Umgestaltung des Bahnknotens Stuttgart
 Ausbau- und Neubaustrecke Stuttgart – Augsburg
 Bereich Stuttgart–Wendlingen mit Flughafenanbindung

Planfeststellungsabschnitt 1.1 Talquerung mit Hauptbahnhof
 Bau-km -0.4 -42.0 bis +0.4 +32.0

Lageplan Süd Unterer Schloßgarten Ableitungskanal Sicherheitsdrainage		Datum 08/01	Name How
		Bearbeiter 08/01	Braig
		Geändert	
Maßstab 1: 1000		Freigabe DB Projekte Stuttgart-Ulm GmbH Stuttgart.	
"Urheberschutz" – Alle Rechte bei der DB Projekte Stuttgart-Ulm GmbH			
Änderungsvermerke			
Index	Änderungen	Datum	Name
A	Ableitungskanal Sicherheitsdrainage geändert.	19.10.2021	Ni
Ersatz für Plan-Nr. _____ Phase _____ Index _____ Ersatz durch Plan-Nr. _____			
Genehmigungsvermerk – Eisenbahn-Bundesamt			
Datum	Genehmigungsvermerk	Name	Unterschrift
Anlage Planfeststellungsunterlagen Anlage 4.12 Blatt 1A von 1

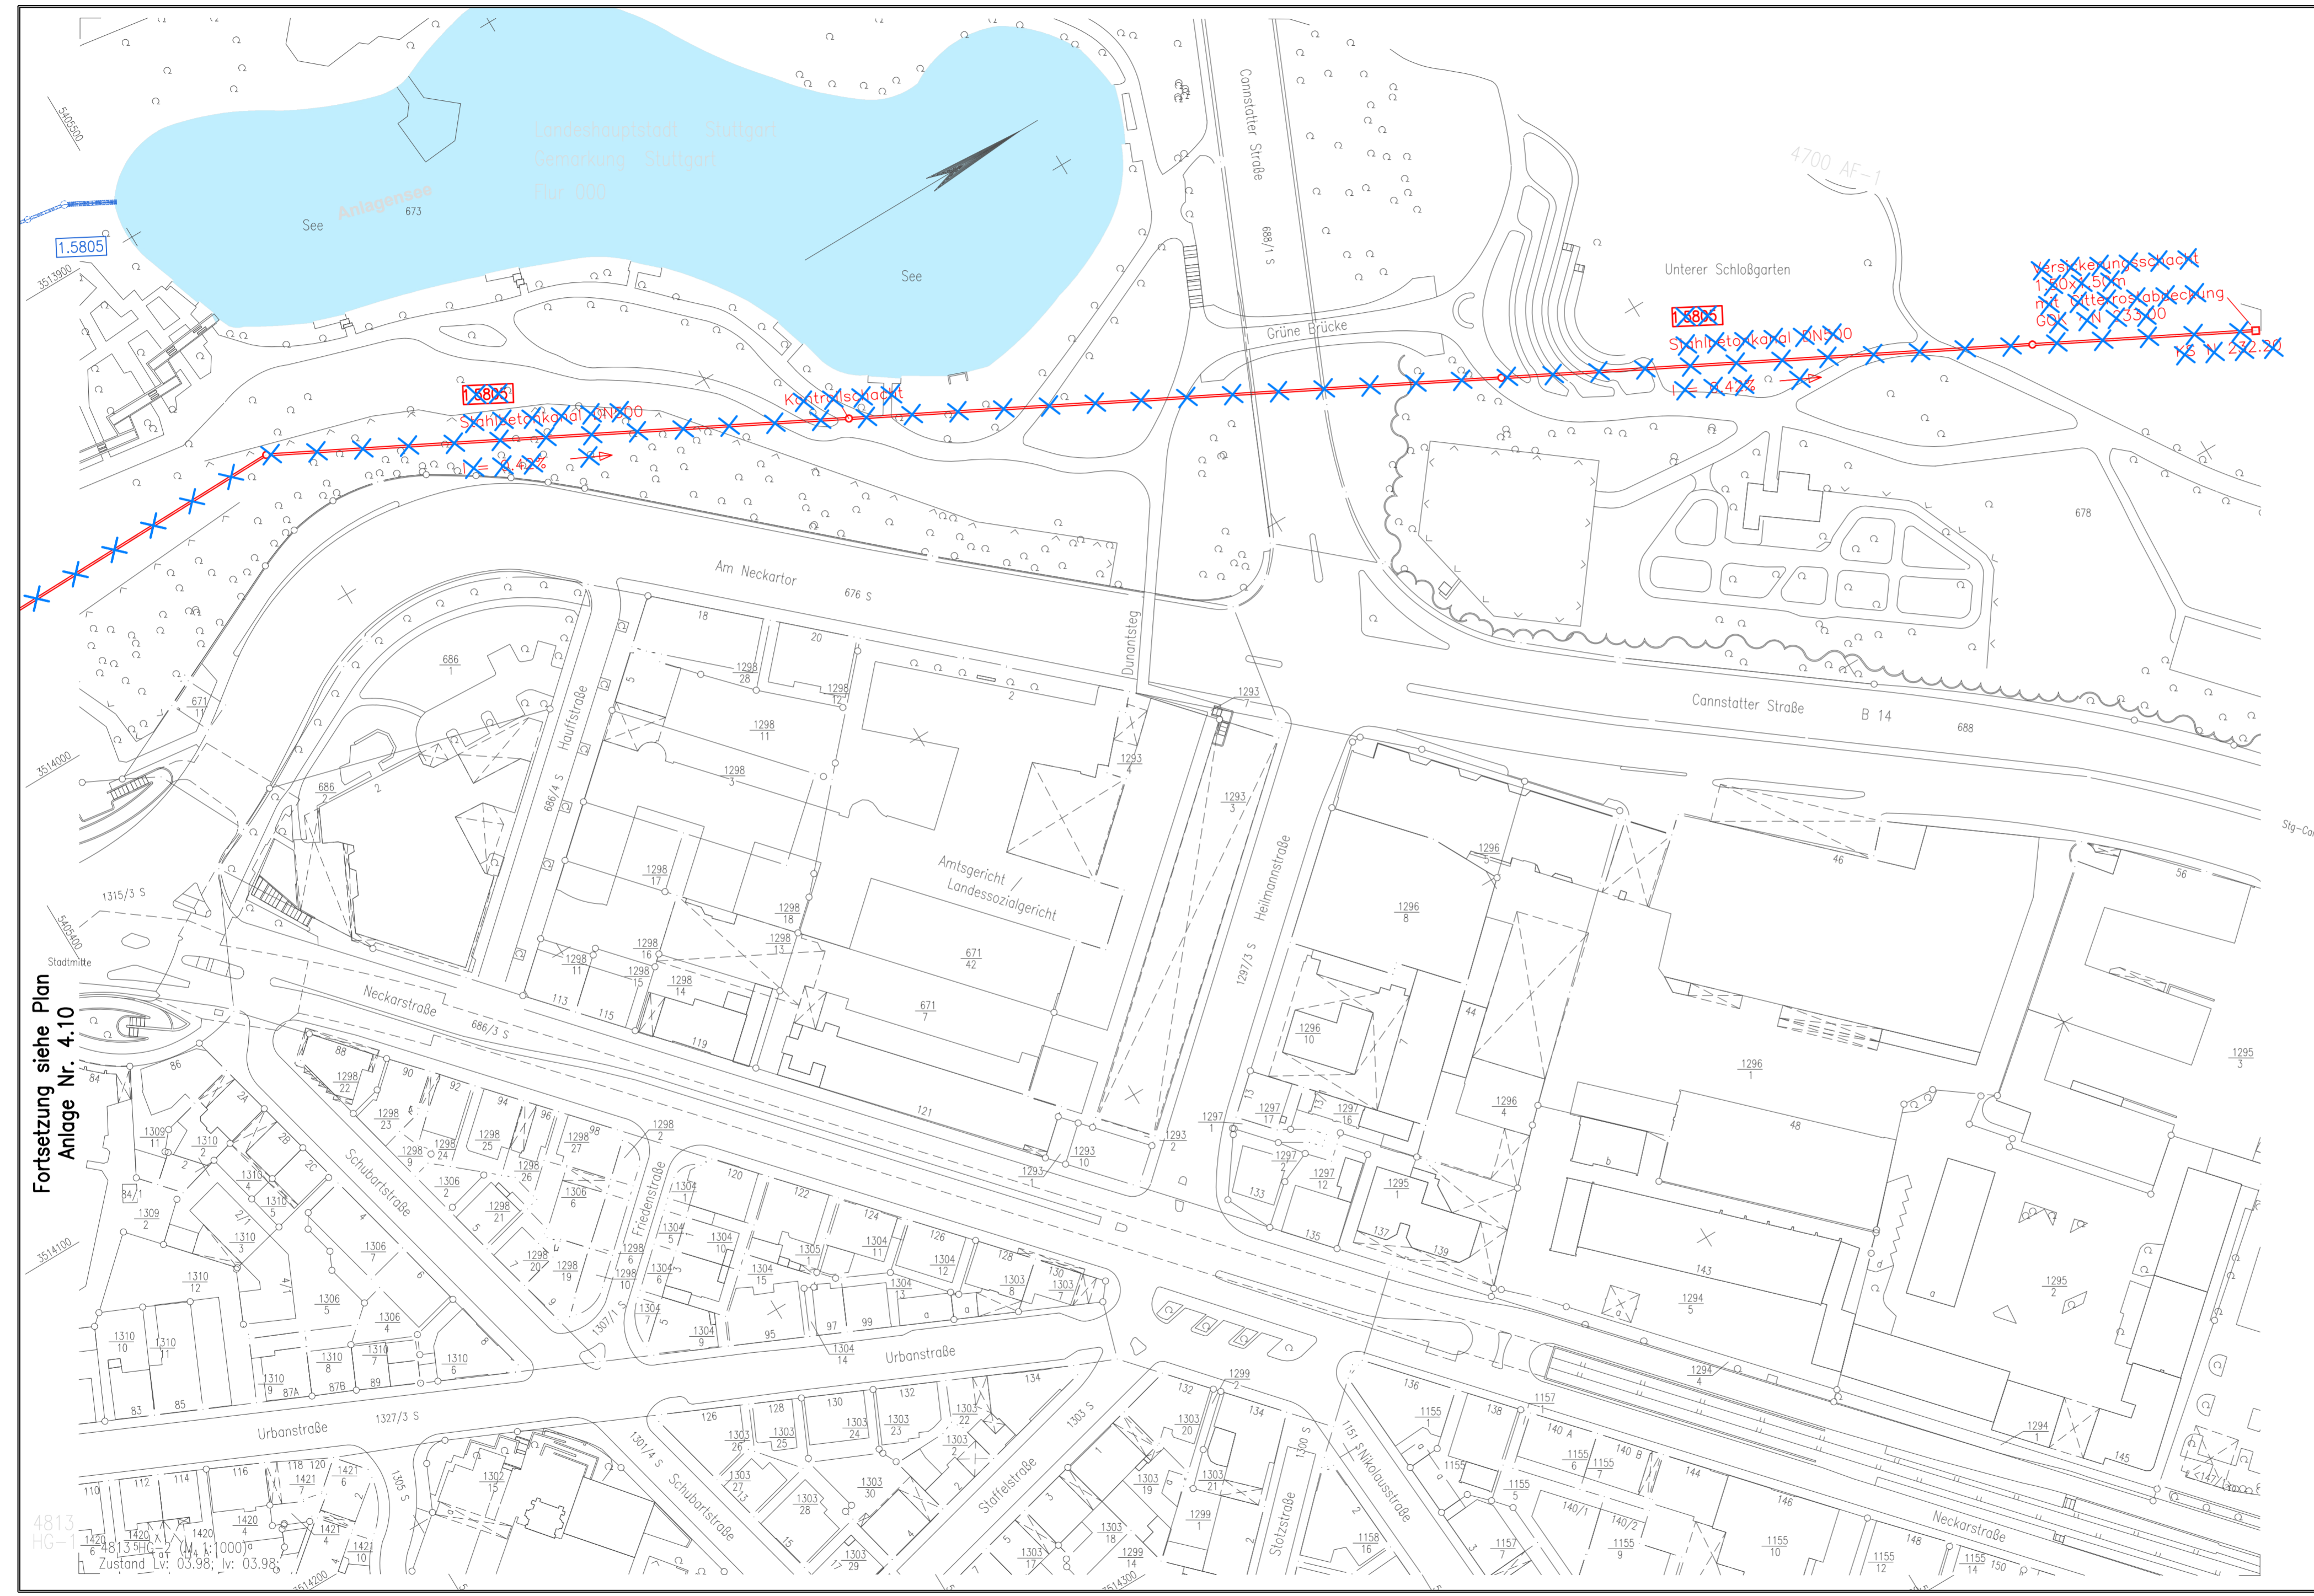
- neue Bauwerke
- Abbruch
- 1.xxxx lfd. Nr. im Bauwerksverzeichnis
- Planänderung Ableitungskanal
- neue Bauwerke nachrichtlich
- Bestand
- Baustraßen und Baustelleneinrichtungsflächen, siehe Anlage 13
